デジタル安全保護系に関する日本電気協会規格の技術評価の結果及び実用発電用原子炉及びその附属施設の技術基準に関する規則の解釈の改正案並びにこれらに対する意見公募の実施

令和5年7月19日
原子力規制庁

別紙1 日本電気協会「安全保護系へのデジタル計算機の適用に関する規程（JEAC 4620-2020）」及び「デジタル安全保護系の検証及び妥当性確認（V&V）に関する指針（JEAG 4609-2020）」に関する技術評価書（案）

図1 デジタル安全保護系規程の用語が示す範囲⁶

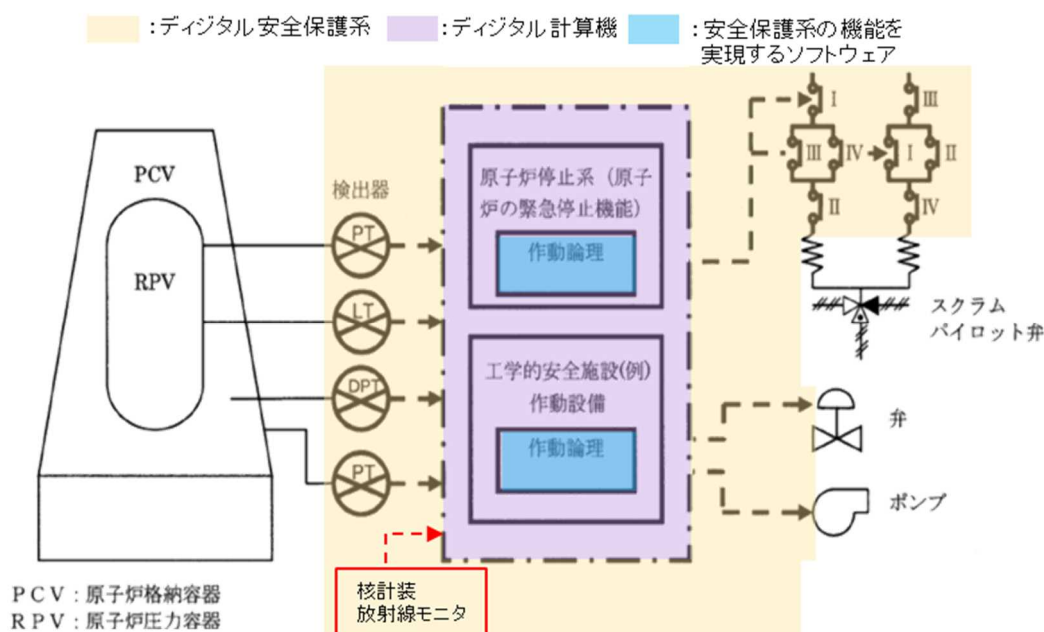
- 日本電気協会は、デジタル²安全保護系規程 2020³における「デジタル計算機⁴」とは、原子炉停止系及び工学的安全施設作動系の演算・論理回路を有するものを指す（図1の紫色部分）ため、デジタル化された核計装や放射線計装は「デジタル計算機」には含まれない⁵ものの、同計算機に対する要求事項をデジタル化された核計装・放射線計装の論理・演算処理部（図1の赤枠）に適用することに問題はないとしている。

⁵ 当初、日本電気協会は、デジタル安全保護系規程 2020 の適用範囲はデジタル安全保護系全体（図1における黄色部分）ではなく、「原子炉停止系及び工学的安全施設作動系の演算・論理回路を有するデジタル計算機」（図1における紫色部分）であるとしていた。その後、第3回検討チーム会合において、日本電気協会は、適用範囲は「デジタル計算機に「原子炉停止系及び工学的安全施設作動系の演算・論理回路」を実装したデジタル安全保護系（検出器～動作装置入力端子まで）」⁵（図1における黄色部分）であると説明を変更した。

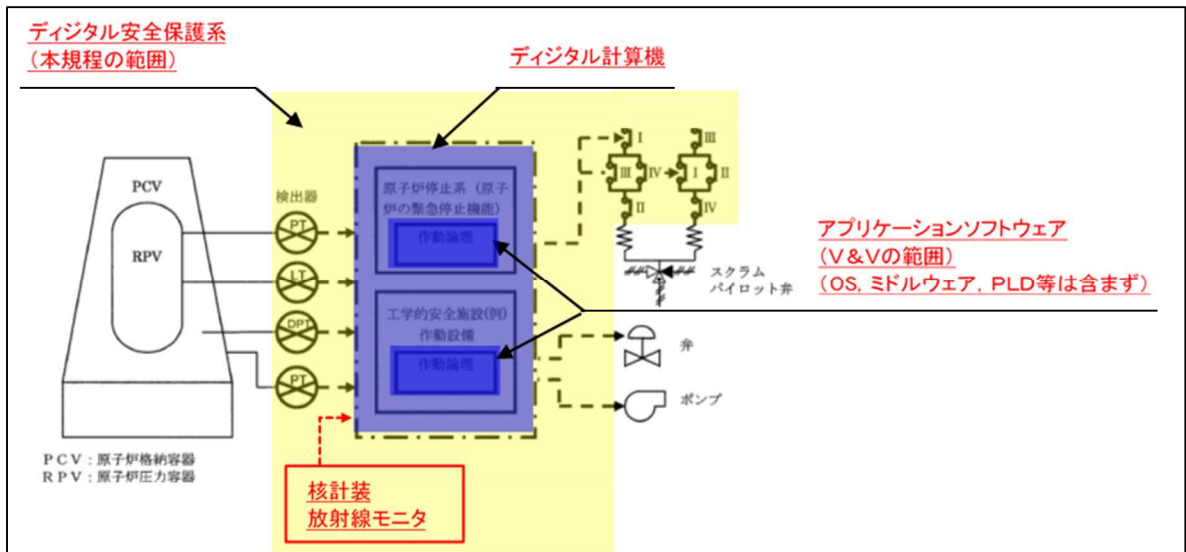
「デジタル安全保護系」及び「デジタル計算機」の範囲について、日本電気協会は次のように説明している⁶。

安全保護系の機能を、デジタル計算機内のアプリケーションのソフトウェアで実現している場合、その検出器から動作装置入力端子までを含めて「デジタル安全保護系」(下図の黄色ハッチング)としています。

本規程におけるデジタル計算機とは、安全保護系としての機能を実現するソフトウェアが実装されたデジタル計算機(下図の青色ハッチング)を指しています。

また、「(解説-2) 適用範囲(概念図)」は、デジタル計算機に核計装・放射線計装が入らないことが示されていることから、適用除外とする。

日本電気協会には、「(解説-2)」の「参考図 1 デジタル安全保護系の概念図(BWR)」及び「参考図 2 デジタル安全保護系の概念図(PWR)」の「デジタル計算機」の示す範囲並びに同図の凡例の記載を整理することを要望する。

〈PWRの信頼性評価モデル〉

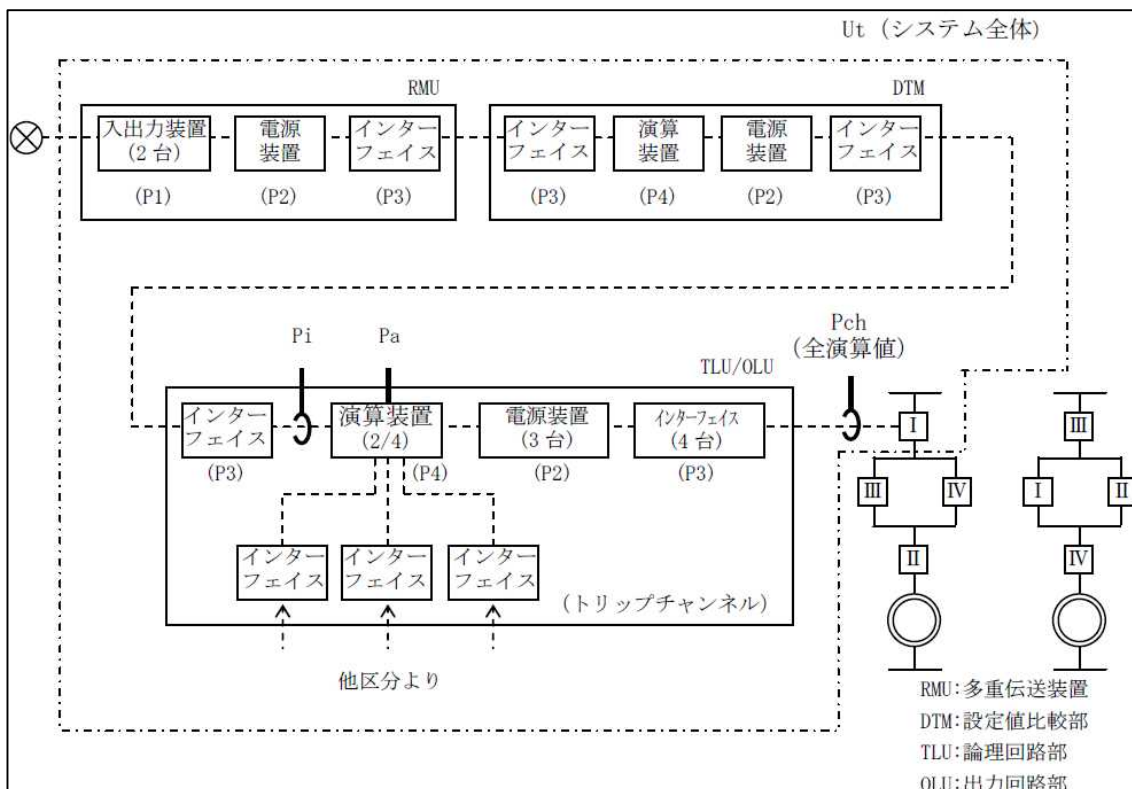
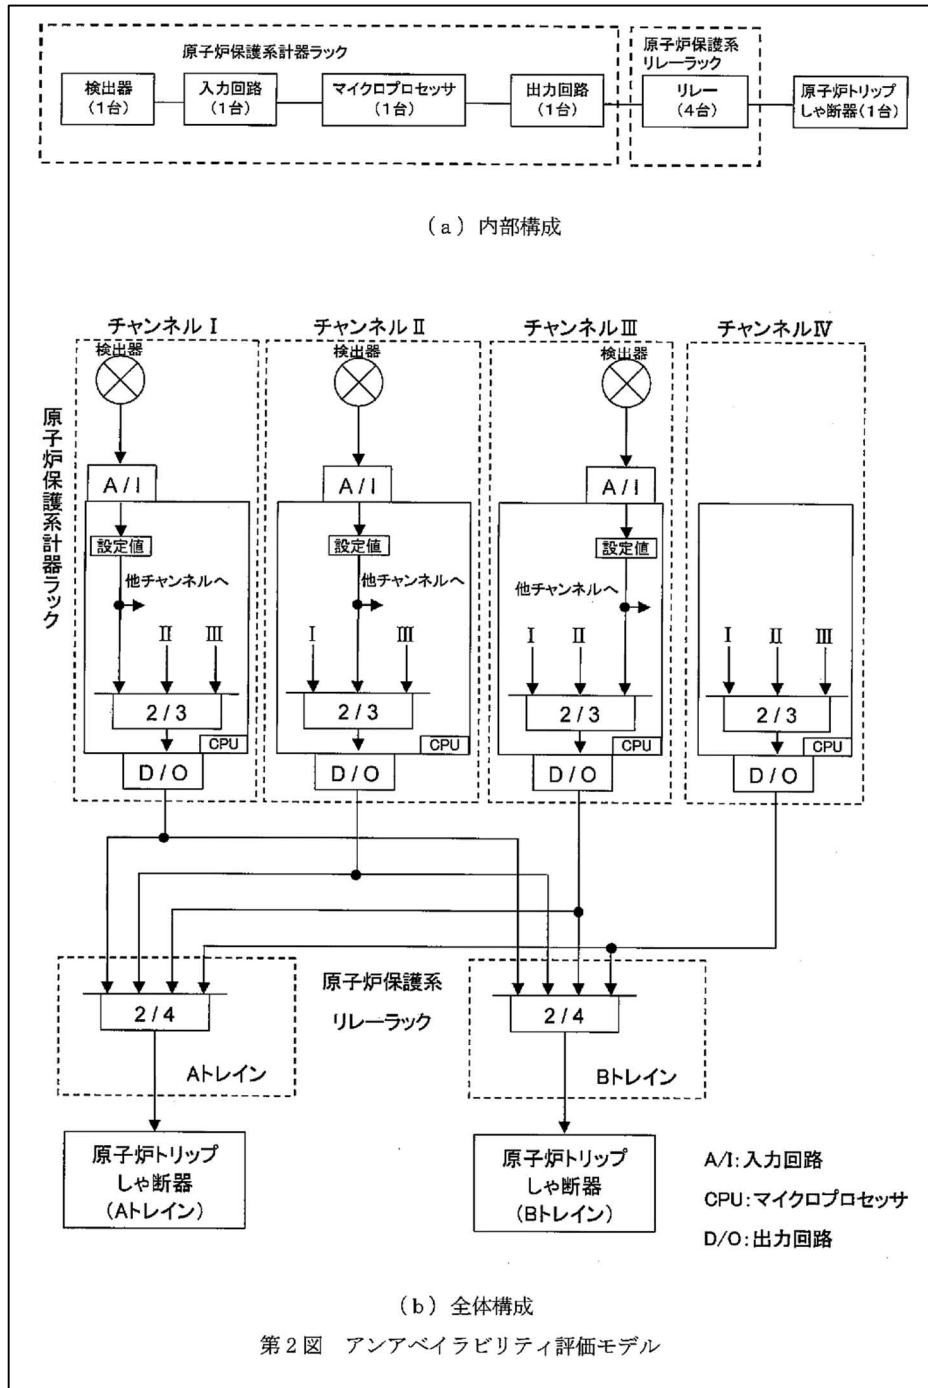
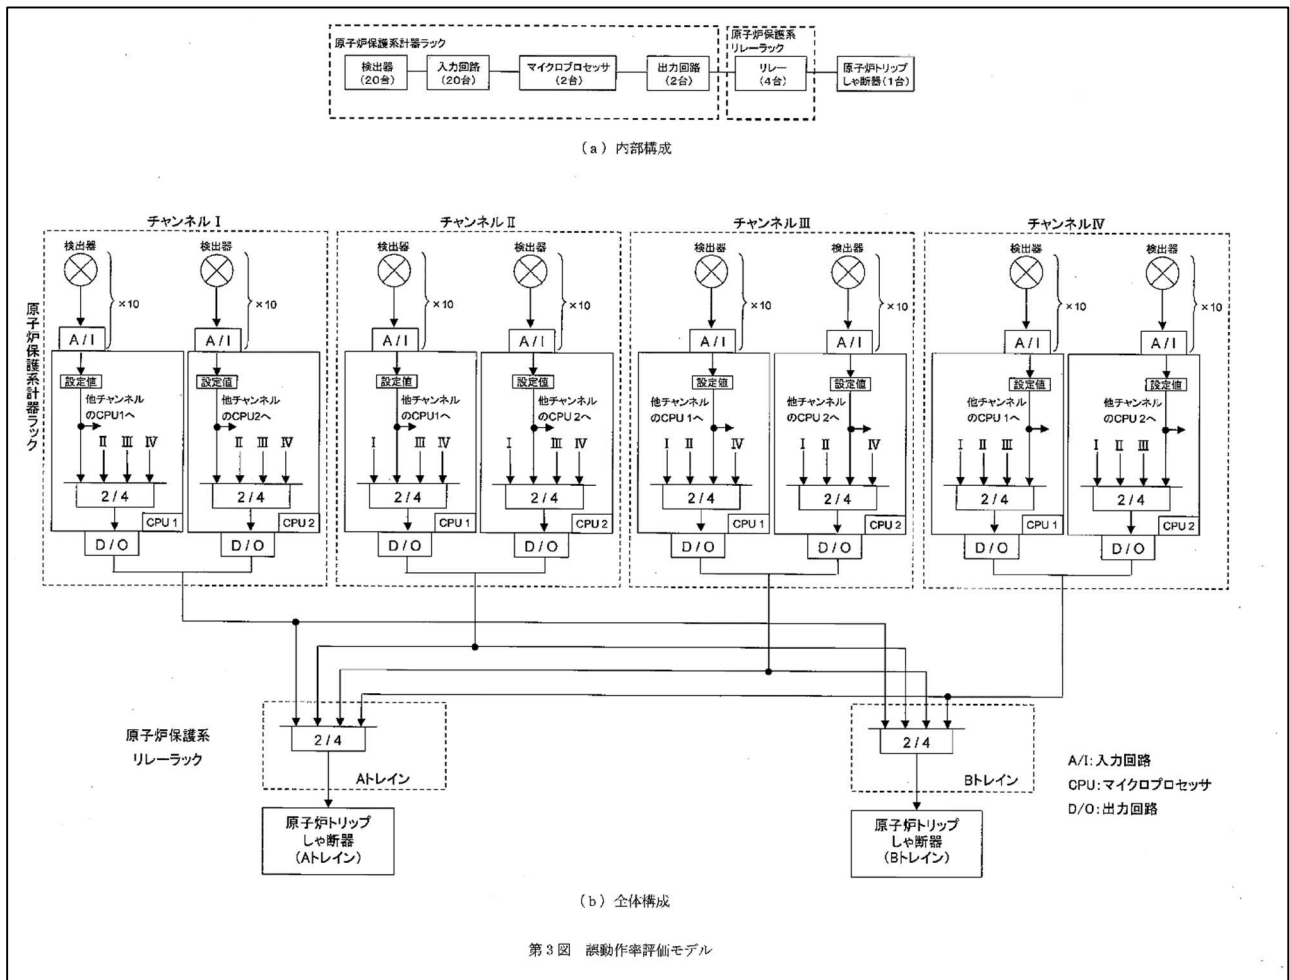
デジタル安全保護系の信頼性に関しては、下記のようにハードウェア構成要素ごとに分割した信頼性評価モデルを使用して信頼度を算出しております。例として、ABWRの原子炉緊急停止系の信頼性評価モデル(下図)を用いて説明します。

PWRの場合も同様に、信頼性評価モデルを使用して評価しております。PWRでの評価モデルを下図に示します。

日本電気協会の回答において検出部とみなすとされた核計装や放射線モニタのように、その内部処理として、燃料の許容限界を超えないようにするための安全に係る設定値に対する原子力特有のトリップ信号判定処理等にデジタル化された演算・論理処理が使われている場合、ハードウェア構成要素としてだけではなく、そのソフトウェア構成要素としてどのように考慮されるのか説明を求めたところ、日本電気協会は次のように回答している²⁶。

日本電気協会の説明には、総合的なシステム信頼性向上対策には触れられていないが、これまでのデジタルシステムの適用実績、国際的な動向等を踏まえれば、米国の例を参考に、総合的な信頼性向上対策と、これと併せて実施すべき定量的なシステム信頼性評価について、記載を充実することもあり得る。

図1 V&V概要

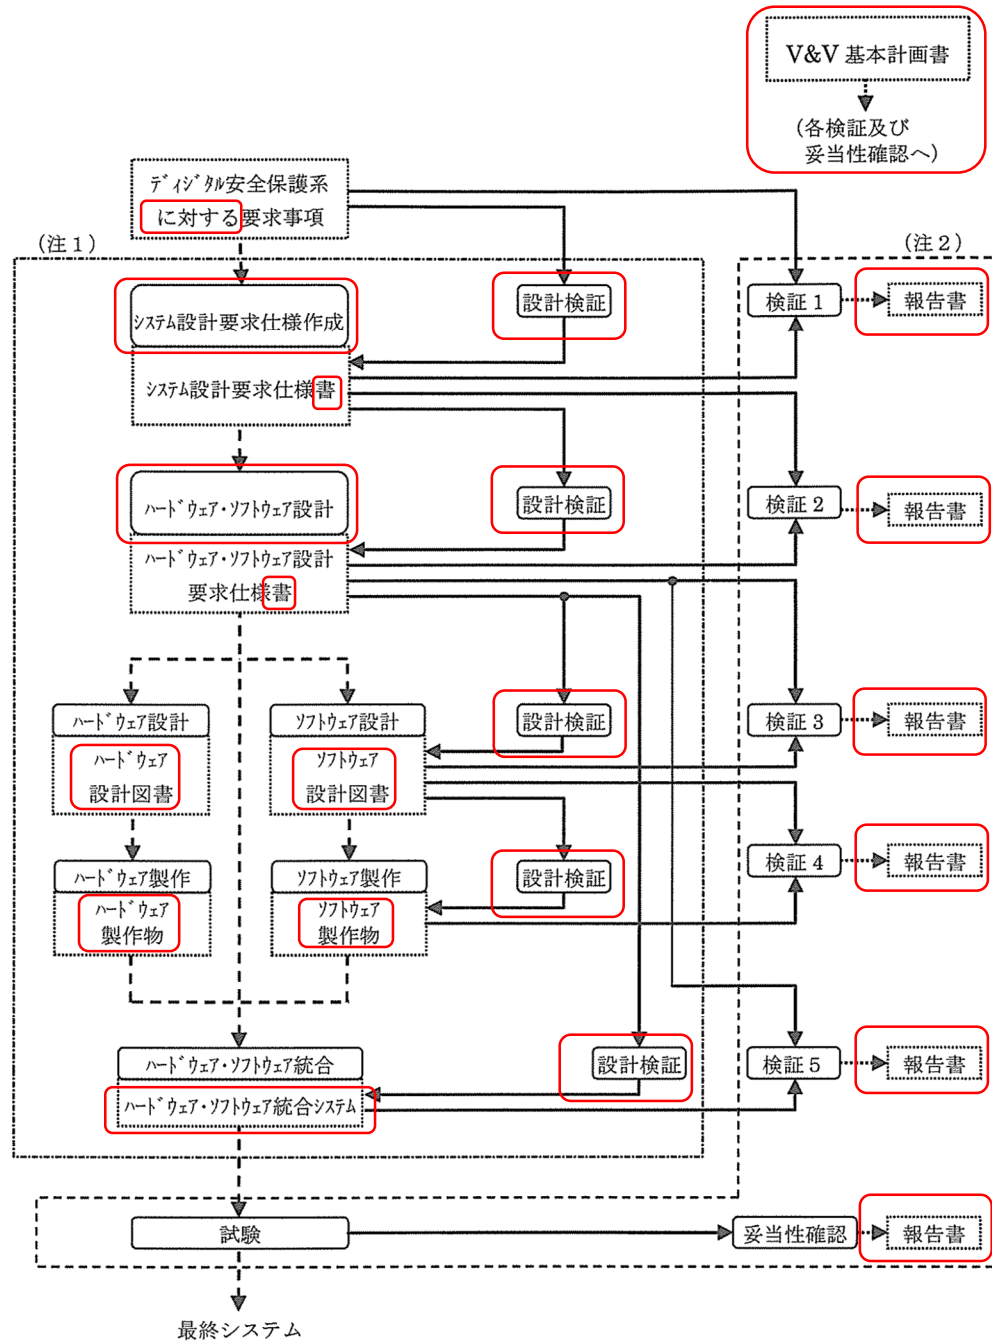
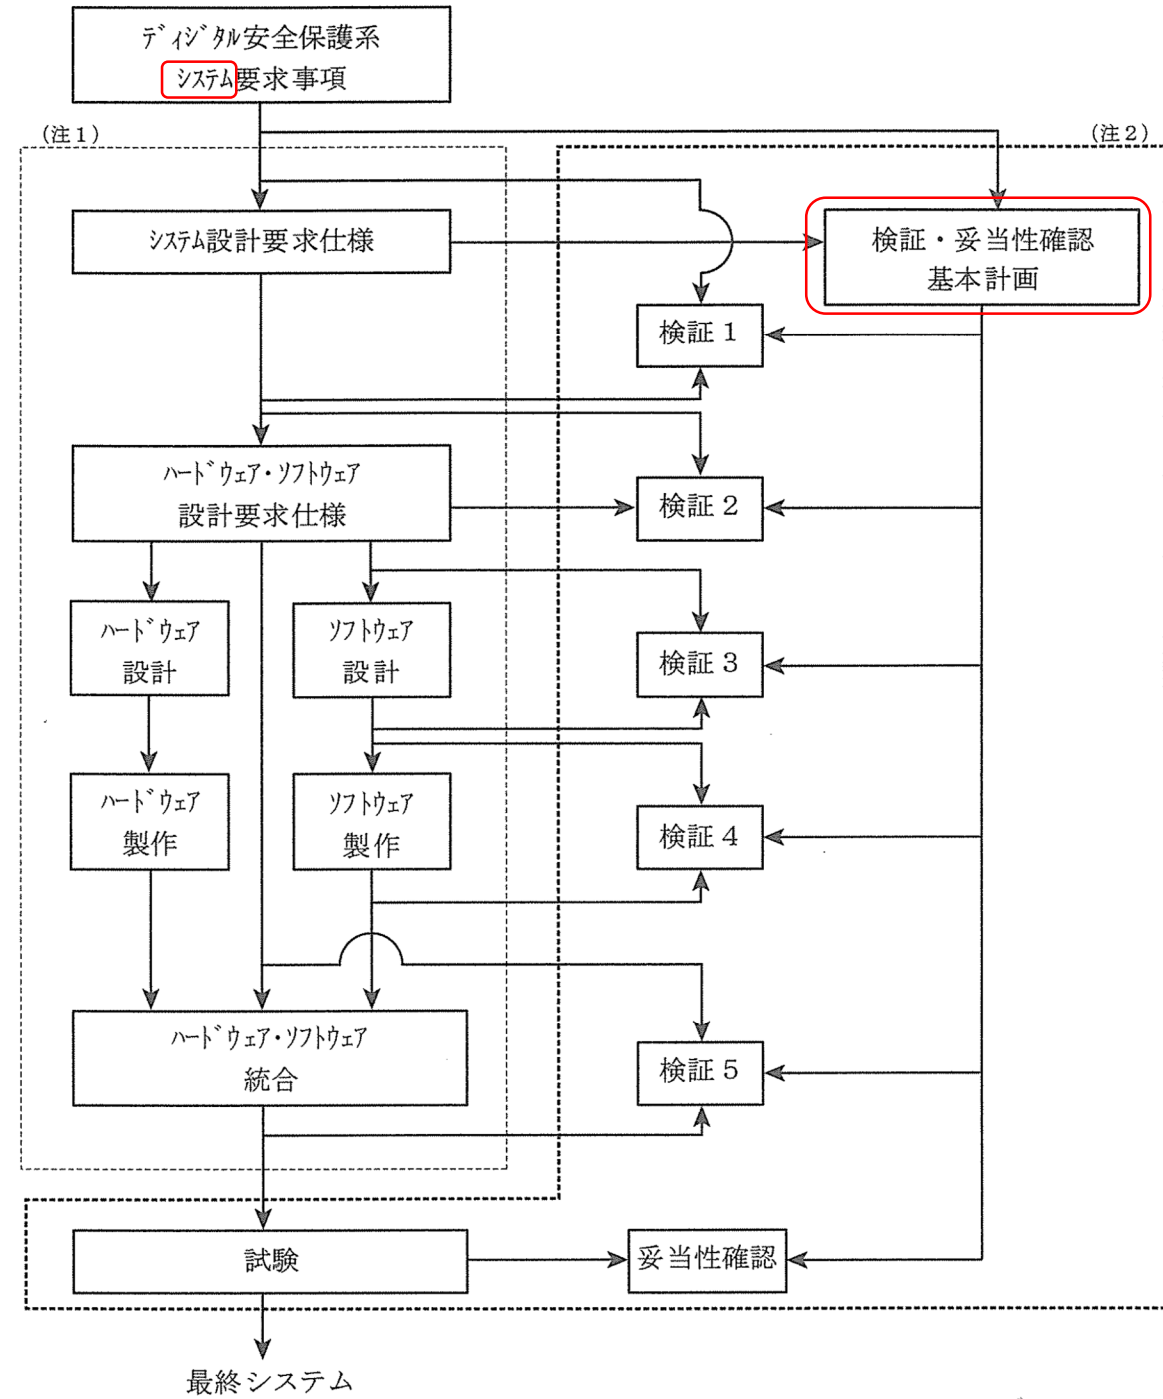
設計・製作作業の内容は「図1 V&V 概要」及び「(解説-6) 設計・製作作業内容」に、V&V 実施内容は「4.2 V&V の実施」の「(1) V&V の手順及び内容」に記載されている。「図1 V&V 概要」には、検証(検証1～5)として各設計段階の文書を直接的なインプットとしてその間の整合を確認するように矢印が記載されているが、妥当性確認については「試験」から直接矢印が1本だけ引かれており、妥当性確認の対象(例えば試験要領書/成績書等の文書か、試験行為自体か)が具体的に記載されていない。妥当性確認の対象と実施内容について、日本電気協会は、次のように説明している⁷⁷。

また一方で、図1はV&V作業の概要を説明するための図であり、(注1)の一点鎖線で(解説-6)で説明している設計・製作作業の範囲を、(注2)の破線でV&Vの範囲を示しております。いずれも現状の記載に誤りはございませんが、試験行為も含めた形でV&V作業と見えてしまう点など、本文の記載表現に関しては今回ご質問頂いた内容を踏まえ次回改定時に見直しを検討したいと考えます。

「図1 V&V 概要」において、「試験」についての設計チームの妥当性確認はなく、V&Vチームが妥当性確認を行うことになっていることから、「図1 V&V 概要」は適用除
